# Mise à 2x2 voies du contournement nord de l'agglomération de Limoges (RN520)

Comité de suivi  
31 mai 2018

# 1. Demandes de la CALM

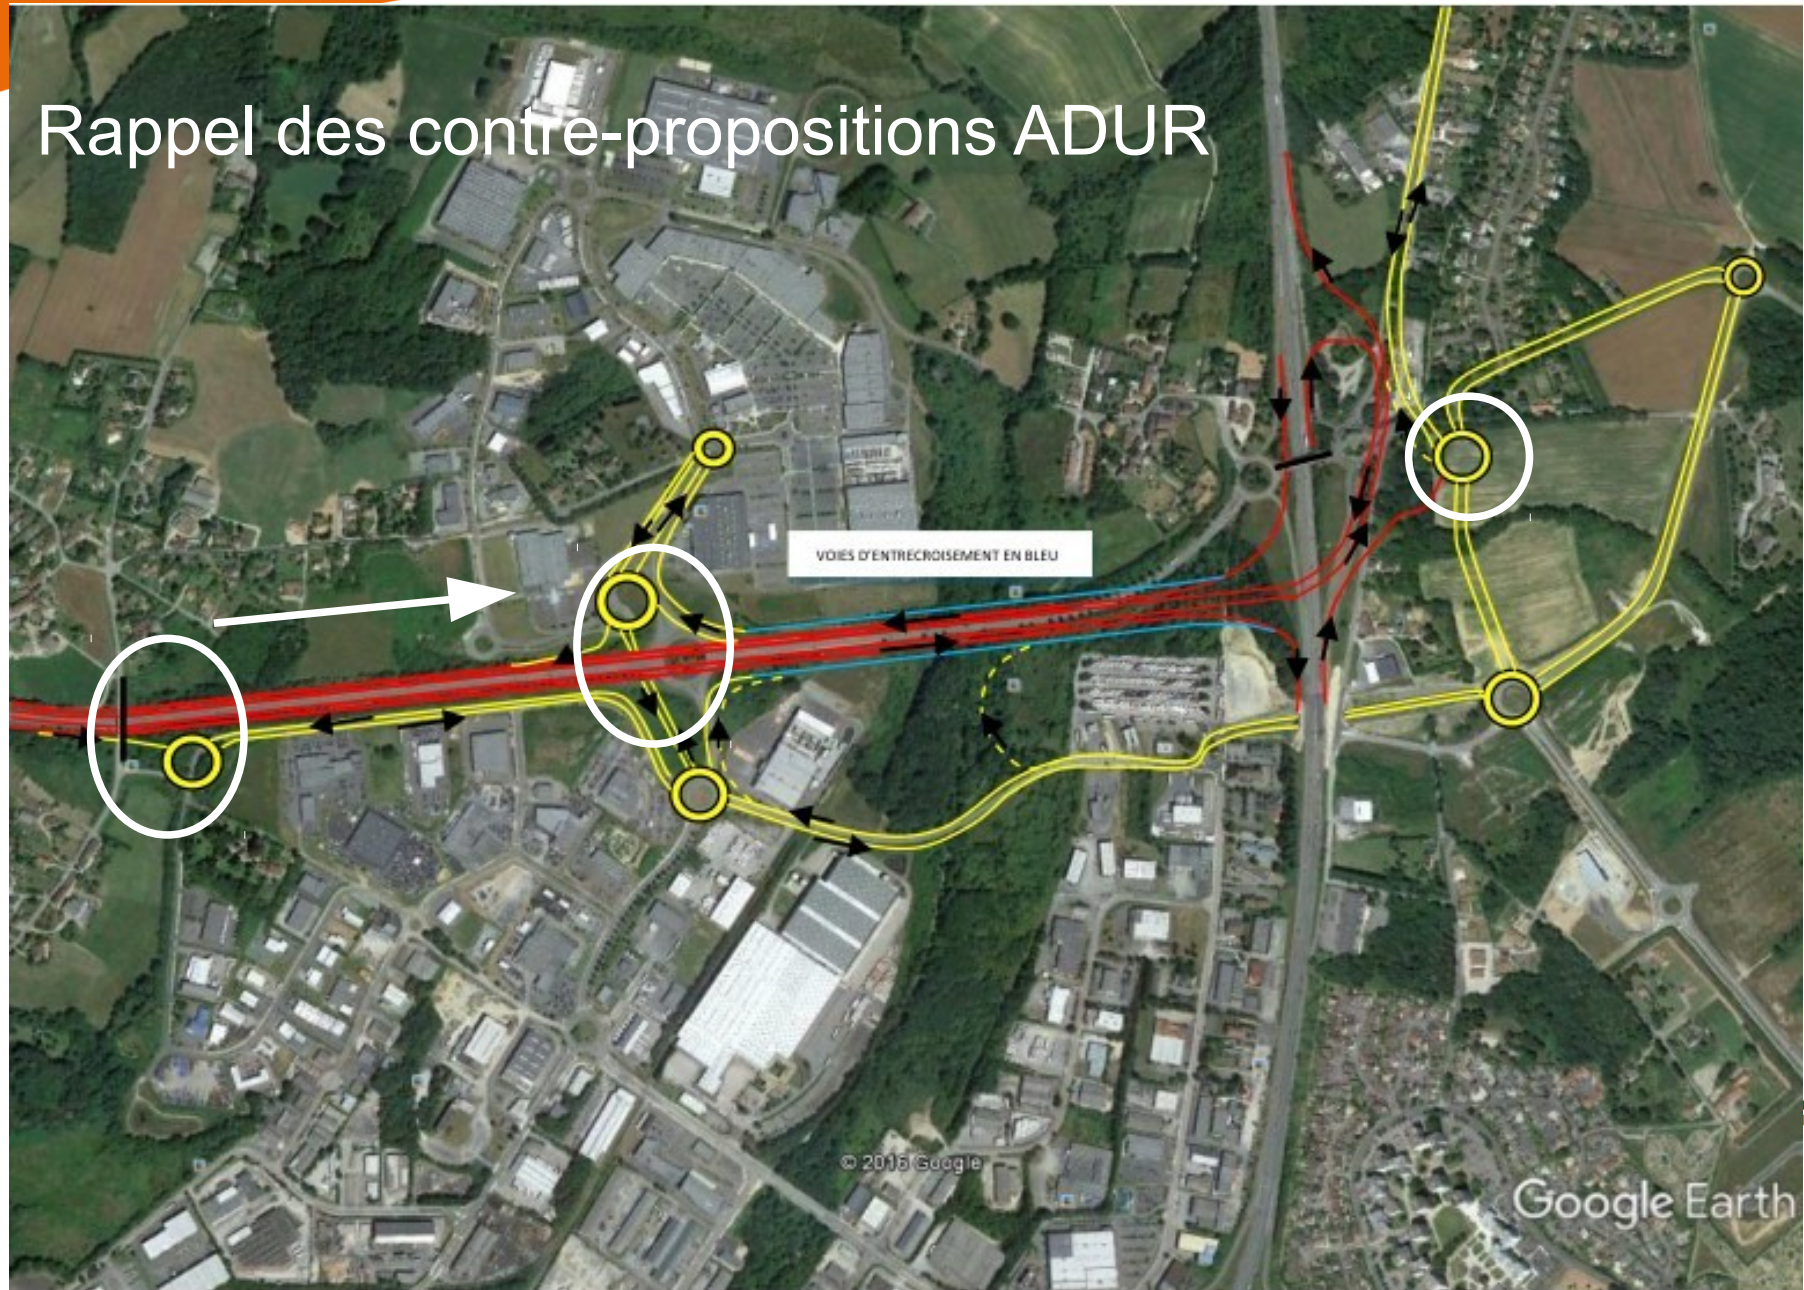
- Faisabilité du maintien de la bretelle de sortie n°28 A20 Nord
- Faisabilité d'un accès direct à la ZI Nord par un passage sous la RN520 (3 ponts « cadre »)
- Maintien du centre routier existant (décision partagée État et CALM)
- Voies compatibles avec le trafic projeté (simulation trafic)

- 🚧 Modification de l'accès au hameau de Grossereix (nouvelle desserte par cette bretelle)
- 🚧 Modification des priorités sur le giratoire ovoïde
- 🚧 Modification mineure des accès au centre routier (entrée/sortie)
- 🚧 Maintien des activités économiques liées au centre routier (restaurant, station lavage, stationnement...)
- 🚧 Surcoût lié aux ouvrages supplémentaires, murs de soutènement...

## Résultats étude géométrique (Partie NORD) :

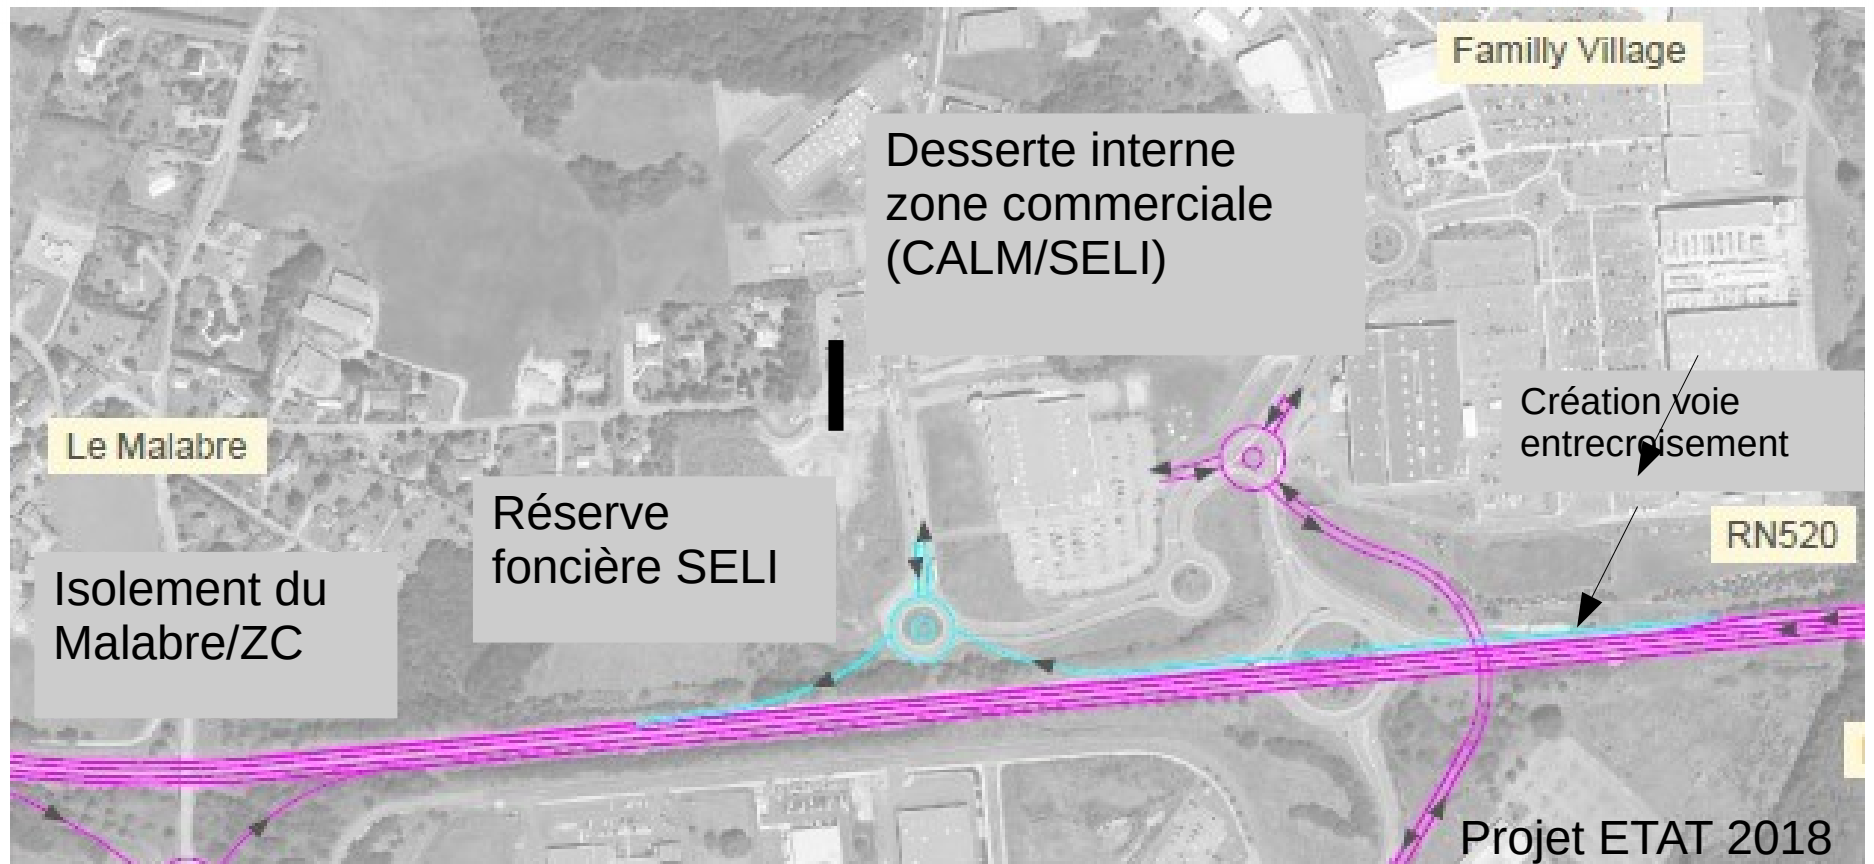
- Faisabilité d'un accès « direct » à la zone commerciale Nord sur la base de la contre-proposition de l'ADUR
- Déplacement du demi-échangeur nord du Malabre au plus près de la zone commerciale (Family Village)
- Accès direct à la RN520 à partir de la zone en direction de la RN141 et RN147 et en provenance de l'A20
- Aménagement compatible avec le trafic projeté (simulation trafic)

- 🚧 Création d'une 3<sup>ème</sup> voie (entrecroisement) entre Grossereix et Gordini (règles ICTAAL)
- 🚧 Moindre impact sur le village du Malabre (acquisition, bruit...)
- 🚧 Disponibilité de la réserve foncière (SELI) à l'est de Décathlon
- 🚧 Possibilité d'optimiser la desserte interne de la zone commerciale pour optimiser son fonctionnement (CALM/SELI/Commerçants)

## Résultats étude géométrique (Partie SUD):

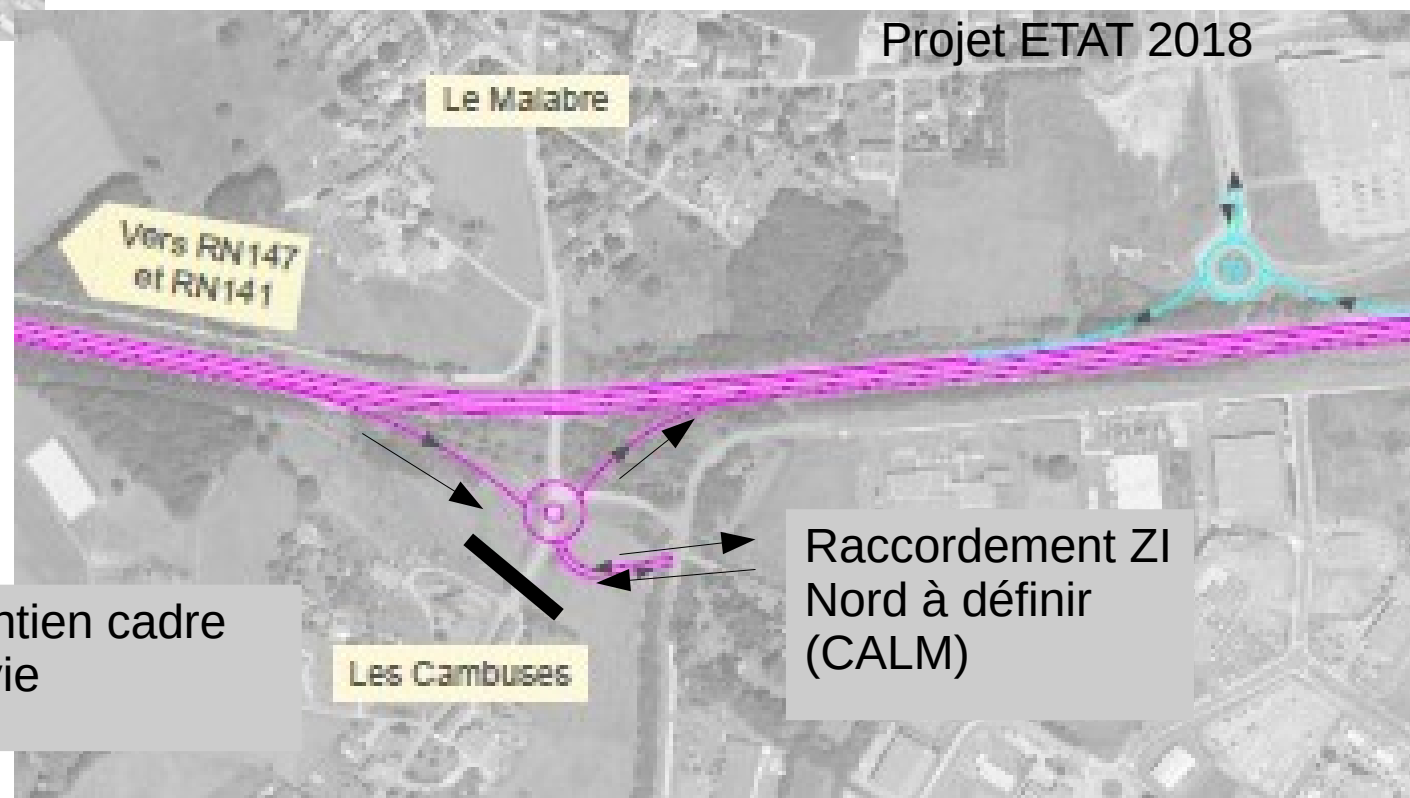
- Examen d'un accès « direct » à la ZI Nord en venant de l'ouest (RN147/RN141) sur la base de la contre-proposition de l'ADUR
- Impossibilité technique de rapprocher le demi-échangeur sud du Malabre (contraintes foncières et géométriques) à Gordini
- Mais possibilité de le déplacer à proximité de l'avenue des Cambuses mais nécessité de démolir/reconstruire l'ouvrage existant au Malabre (surcoût ~ 1 M€)

=> Proposition de maintenir l'aménagement de 2017 (même fonctionnalités)

- 🚧 Maintien de l'ouvrage existant et du demi-échangeur sud du Malabre (accès à la RN520 pour les riverains du Malabre)
- 🚧 Prise en compte du cadre de vie des riverains des Cambuses (giratoire non connecté au hameau, protection acoustique si besoin...)
- 🚧 Possibilité d'optimiser le fonctionnement de l'entrée ZI Nord côté Cambuses (CALM)
